**Avis de la Mission régionale d'autorité environnementale
de la région Nouvelle-Aquitaine sur
le projet de création d'un parc de neuf éoliennes
sur la commune de La Jarrie-Audouin (17)**

n°MRAe 2020APNA103

Localisation du projet : Commune de La Jarrie-Audouin (17)
Maître(s) d'ouvrage(s) : Sociétés Nordex et Volkswind
Avis émis à la demande de l'Autorité décisionnaire : Préfet de la Charente-Maritime
en date du : 18 septembre 2020
Dans le cadre de la procédure d'autorisation : Autorisation environnementale ICPE
L'Agence régionale de santé et le Préfet de département au titre de ses attributions dans le domaine de l'environnement ayant été consultés.

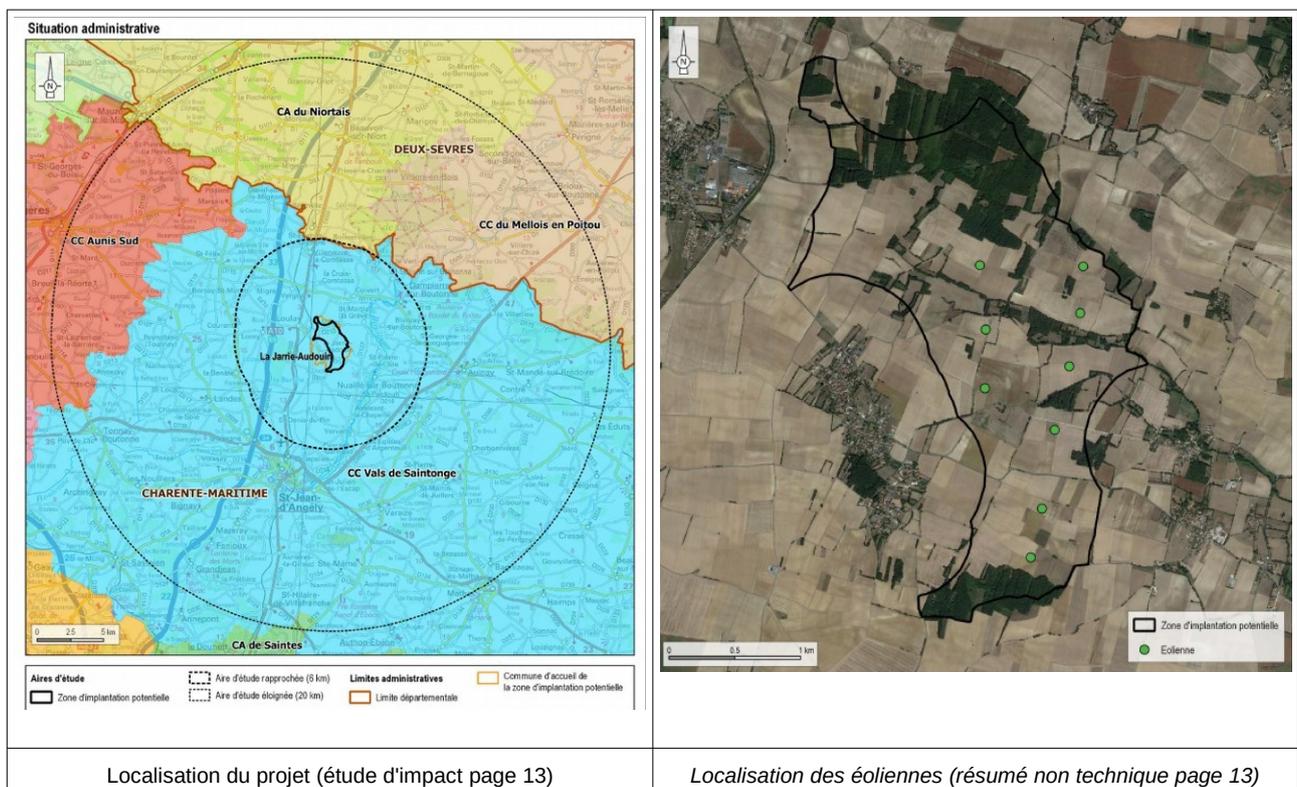
Les éoliennes seront implantées en suivant deux lignes globalement parallèles, selon un axe nord-est/sud-ouest. Le projet retenu, qui comprend des éoliennes d'une puissance unitaire comprise entre 3,0 MW et 5,7 MW, pourra délivrer une puissance totale maximale de 51,3 MW. Le projet est développé avec des éoliennes de type Nordex N149, dont le rotor est situé à 149 m et dont la hauteur totale en bout de pale est de 180 m.

La MRAe recommande au porteur de projet de mettre à jour son étude concernant la localisation du poste de raccordement et d'intégrer à son projet tous les impacts de ce raccordement, tant en phase de réalisation qu'en phase d'exploitation.

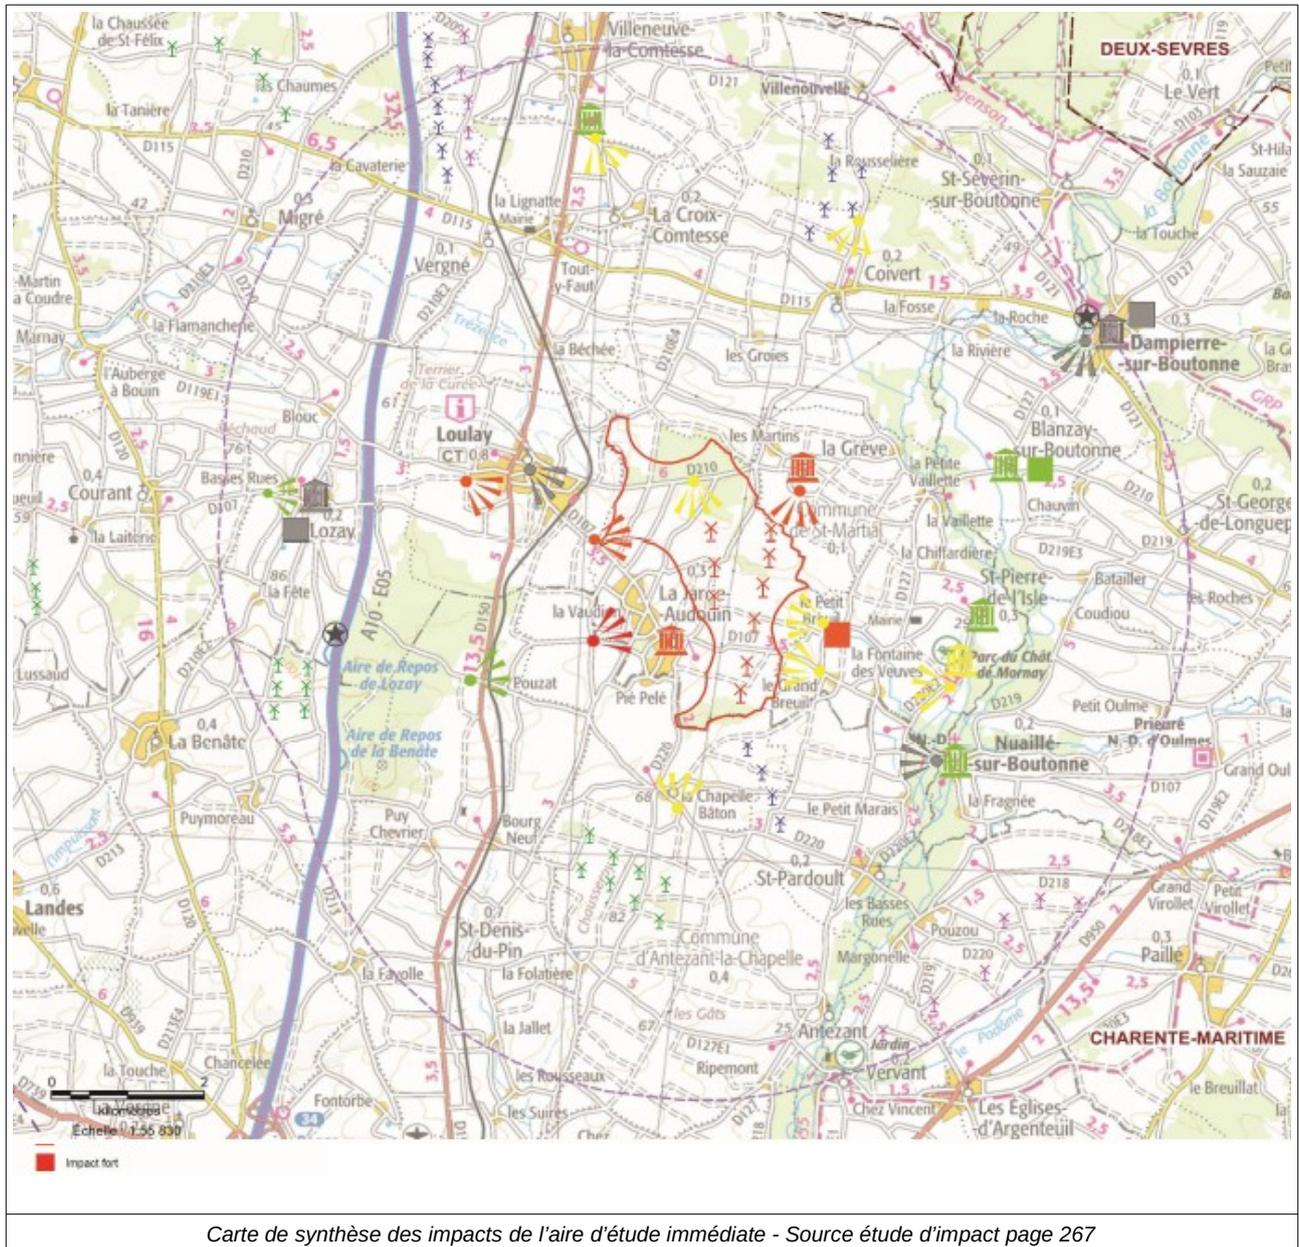
Ce cortège d'espèces présente un niveau de sensibilité très fort à fort vis-à-vis du risque de collisions et de barotraumatisme. Il fréquente particulièrement les lisières situées au nord et au sud du site (secteurs proches des éoliennes E04 et E09). Le maillage bocager constitué de haies et de bosquets proche des éoliennes E02, E05 et E06 représente un secteur d'intérêt et de forte activité pour ce cortège. La proximité des éoliennes E03 et E08 avec les éléments boisés (distance canopée/bout de pale d'environ 50 mètres) induit un risque d'impact vis-à-vis de ces espèces.

Le dossier précise que l'implantation des éoliennes vis-à-vis des différentes contraintes du site ne permettent pas de suivre les recommandations d'EUROBATS⁵ en ce qui concerne l'éloignement des machines aux lisières arborées, et conduit ainsi à un risque de mortalité fort sur le parc éolien pour les chiroptères.

La MRAe relève que l'implantation des éoliennes ne résulte pas d'un effort d'évitement des impacts suffisant. La proximité des éoliennes des éléments boisés nécessite donc un réexamen.
